株式会社七星科学研究所
営業部

R-754-PM カップリングナット止めねじ変更のご案内

R-754-PM

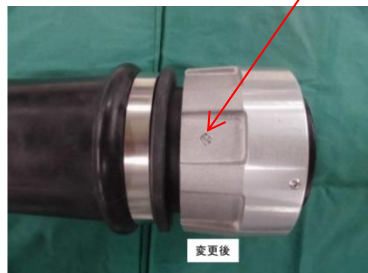
カップリングナット止めねじについて、なべ小ねじ(M6×5)から止めねじ(M6×5)へ変更。
ねじ固定方法についてもねじロック剤からポンチ打ちへ変更。
※ねじの記載がないため製品図の変更はございません。また、仕様に関する変更もございません。

なべ小ねじ(M6×5)

(現行品)

止めねじ(M6×5)

(変更後)

[変更理由]

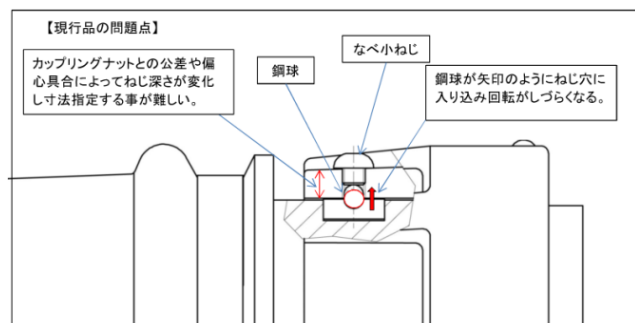
カップリングナット回転時の鋼球のねじ穴への詰まりを改善するため、挿入長の調整が出来る止めねじ(M6×5)に変更します。
